Schriftliche Stellungnahme vorab zur vom Beirat Schwachhausen geforderten Fahrradstraße H.-H.-Meier-Allee

Gesendet: Freitag, 16. Dezember 2022 12:36

Legende Verkehrsmittel
 Vorgebilde Var. D 1

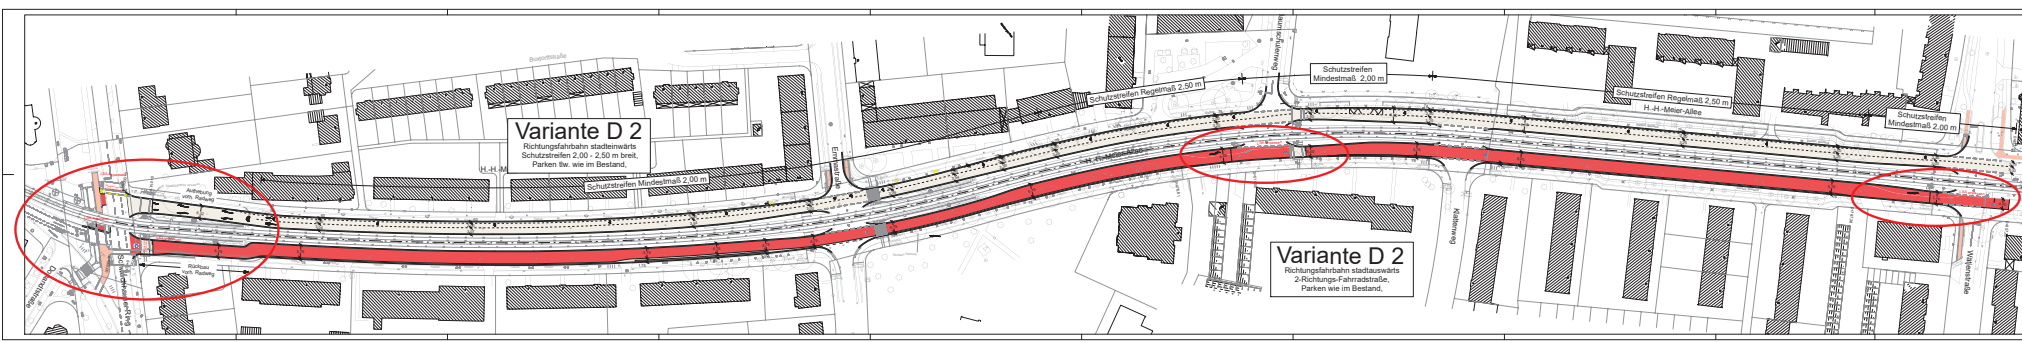
Die Varianten D1 und D2 entsprechen dem Beiratsbeschluss vom 30.06.2022 (beidseitige Fahrradstraße auf der stadtauswärtigen Fahrbahn). Auch diese Varianten haben wir diskutiert, da sie die Situation während des Baus der Fernwärmeleitung abbilden und sich während dieser Zeit bewährt haben. Allerdings gibt es wichtige Unterschiede zur derzeitigen Baustellensituation, die unbedingt beachtet werden müssen:

- Derzeit findet auf der stadtauswärtigen Fahrbahn kein Durchgangsverkehr statt, lediglich Anliegerverkehr. Nach dem Bau der Fernwärmeleitung und der Rückkehr zu der vorigen Verkehrsführung werden die Verkehrszahlen sich wieder erhöhen.
- Den Radfahrenden in Fahrtrichtung stadteinwärts kommen viele Fahrzeuge entgegen à Gefahrensituation, insbesondere für ältere, besonders junge oder unsichere Radfahrende.

- An allen Kreuzungen wird der stadteinwärts fahrende Radverkehr in den stadtauswärtigen Gegenverkehr geleitet, der links abbiegen will à unfallträchtige Verkehrssituation

- Der motorisierte Individualverkehr (MIV) stadtauswärts, der links abbiegen möchte, muss sich durch Radfahrende aus beiden Richtungen links einordnen à unübersichtlicher Verflechtungsvorgang

- Die Radfahrenden stadteinwärts müssen an den Kreuzungen eine LSA erhalten, da sie aufgehalten werden müssen wenn die Linksabbieger ihre Grünphase haben. Zusätzlich müssen sie jedoch bei **jeder** durchfahrenden Straßenbahn aufgehalten werden, da die Radfahrenden als **mögliche Rechtsabbieger** (in die Kulenkampffallee, den Baumschulenweg oder die Emmastraße) einen feindlichen Verkehrsstrom zur Straßenbahn darstellen und somit Kollisionsgefahr besteht. Eine Einzelsignalisierung nur für rechtsabbiegende Radfahrende wird von unseren LSA-Planern ausgeschlossen, da zum einen die Flächen dafür fehlen und zum anderen die Begreifbarkeit der Verkehrsführung erschwert wird. Es besteht die Gefahr einer unübersichtlichen Überregulierung, sowie einer mangelnden Akzeptanz und in Folge Nichtbeachtung der Signale.

- Radfahrende müssen auch bei einer einseitigen Fahrradstraße auf beiden Richtungsfahrbahnen berücksichtigt werden, da sie als Ziel- und Quellverkehr überall vorkommen und immer erst an der nächsten Kreuzung die Gleise queren könnten

Resultierend aus diesen Faktoren lehnt die Straßenverkehrsbehörde die Variante der einseitigen Fahrradstraße als nicht anordnungsfähig ab. Sicherheit ist hier entscheidend. Abgesehen vom zweimaligen Queren der Gleise stellt die beidseitige Fahrradstraße die deutlich sicherere Variante dar, die zusätzlich einen wesentlich besseren Verkehrsfluss für den Radverkehr ermöglicht (keine gesonderte Signalisierung erforderlich, sondern wie im Bestand). Die Möglichkeit, auch die stadtauswärtige Richtungsfahrbahn zur Fahrradstraße zu machen, sollte jetzt genutzt werden, da Schutzstreifen gemäß den Radverkehrsrichtlinien grundsätzlich nur da angeordnet werden sollen, wo nichts anderes möglich ist. Die von uns herausgearbeitete Vorzugsvariante ist also die Variante A „beidseitige Fahrradstraße“. Wir haben ebenfalls geprüft, ob die Möglichkeit besteht den MIV komplett auf die stadteinwärtige Richtungsfahrbahn zu legen und den Radverkehr komplett auf die stadtauswärtige. Da aber die verfügbaren Fahrbahnbreiten dafür nicht ausreichen und auf der stadtauswärtigen Fahrbahn auf jeden Fall auch weiterhin Anliegerverkehr zulässig sein muss, kommt diese Möglichkeit nicht in Betracht.
